Information Update

Memory Module Installation Guidelines

System Board Update

Figure 1-1. System Board Jumpers

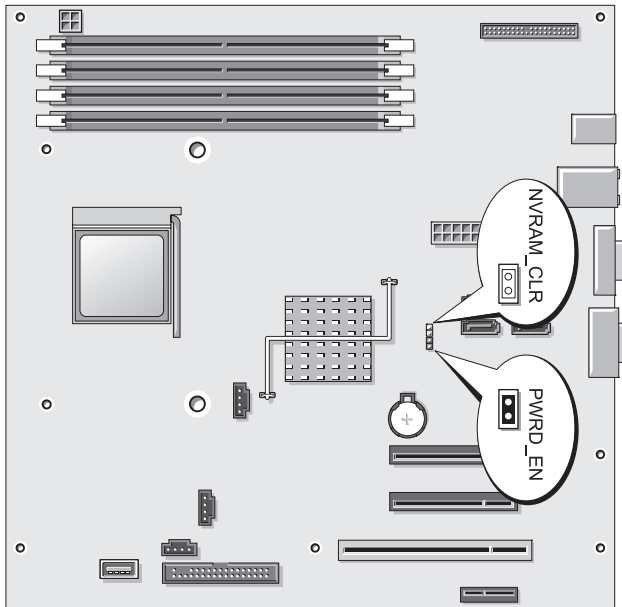
Figure 6-1 in the *Hardware Owner's Manual* incorrectly illustrated the system jumpers and the PCI slot (slot 3). Figure 1-1 shows the correct illustration.

图 1-1. 系统板跳线

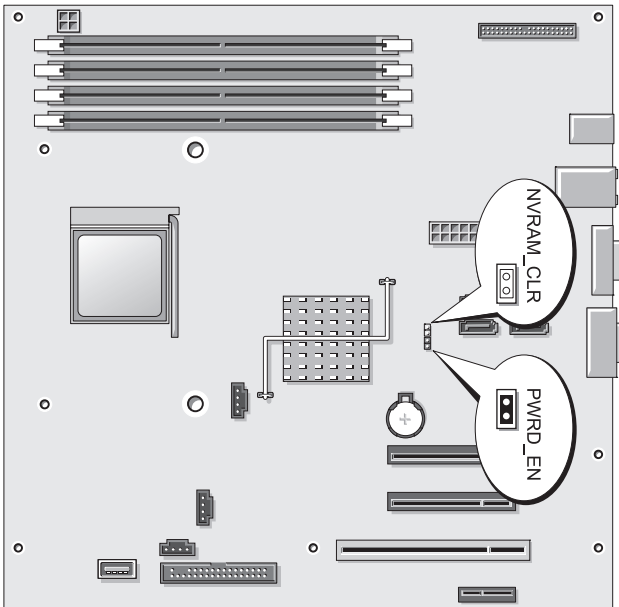
硬件用户手册中的图 6-1 所示的系统跳线和 PCI 插槽（插槽 3）有误。图 1-1 的是正确的图示。

Figure 1-1. Cavaliers de la carte système

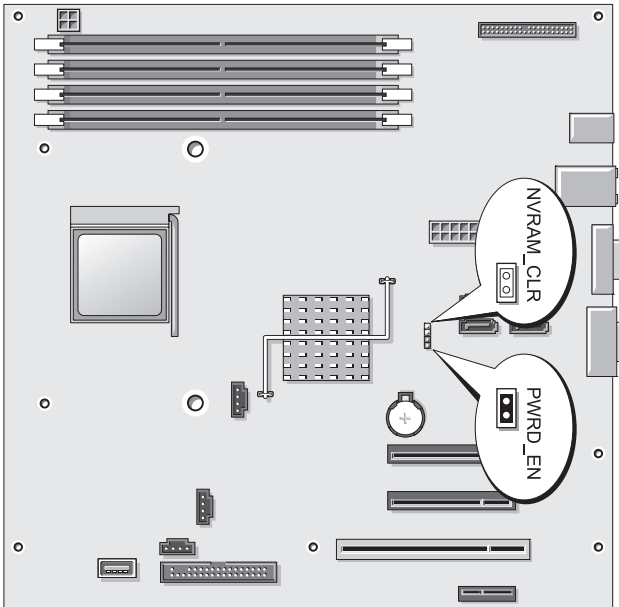
L'illustration des cavaliers de la carte système et du logement PCI (logement 3) de la figure 6-1 du *manuel du propriétaire* était incorrecte. La figure 1-1 montre l'illustration correcte.

Abbildung 1-1. Jumper auf der Systemplatine

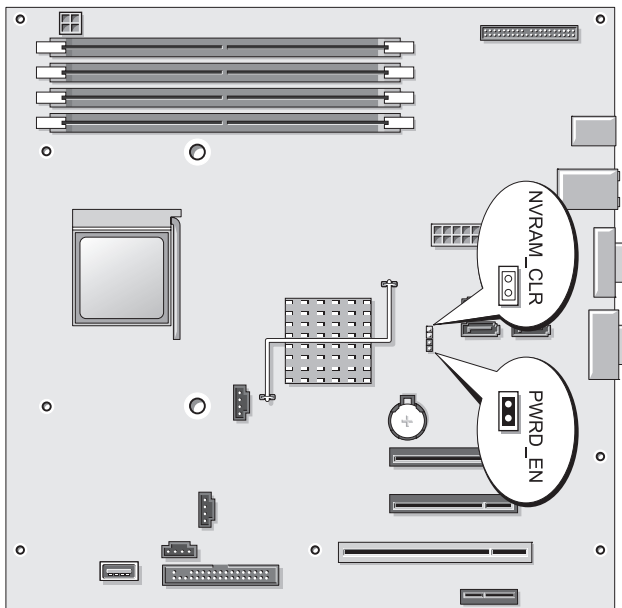
Auf Abbildung 6-1 im *Hardware-Benutzerhandbuch* sind die System-Jumper und der PCI-Steckplatz (Steckplatz 3) falsch dargestellt. Abbildung 1-1 zeigt die korrekte Darstellung.

図 1-1 システム基板のジャンパ

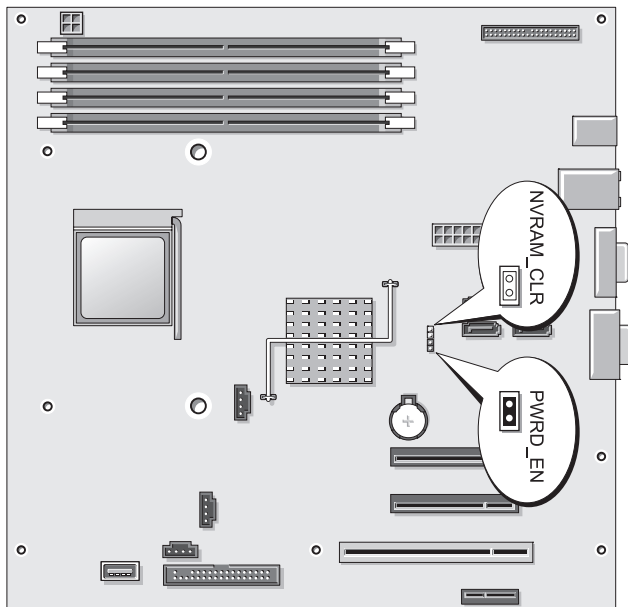
『ハードウェアオーナーズマニュアル』の図 6-1 では、システムジャンパと PCI スロット（スロット 3）の位置が間違っていました。図 1-1 が正しい図です。

그림 1-1. 시스템 보드 점퍼

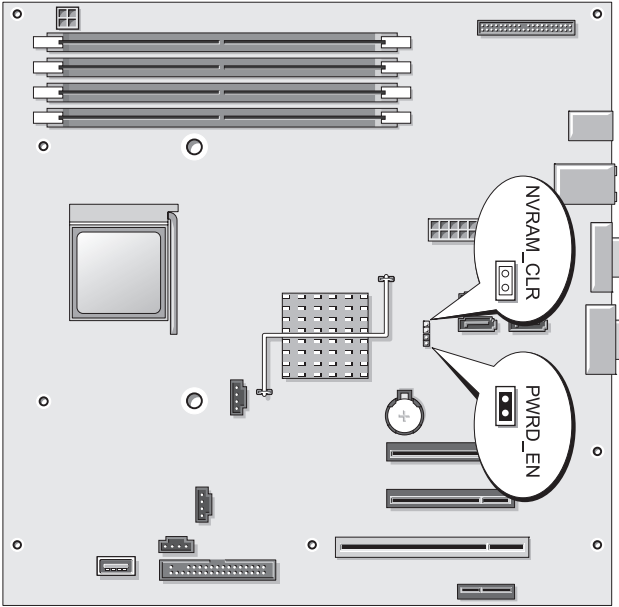
하드웨어 소유자 설명서의 그림 6-1은 잘못된 시스템 점퍼 및 PCI 슬롯 (슬롯 3)을 설명하고 있습니다. 그림 1-1이 올바른 설명을 보여 줍니다.

Ilustración 1-1. Puentes de la placa base

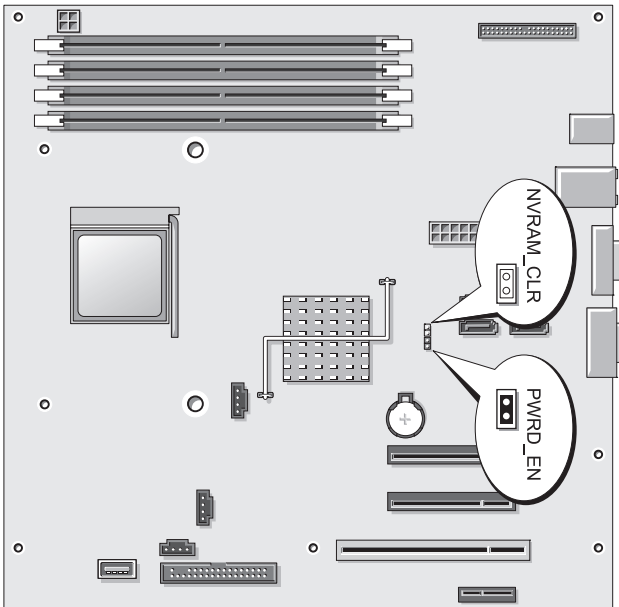
En la ilustración 6-1 del *Manual del propietario del hardware* se identifican incorrectamente los puentes del sistema y la ranura PCI (ranura 3). En la ilustración 1-1 se muestra el contenido correcto.
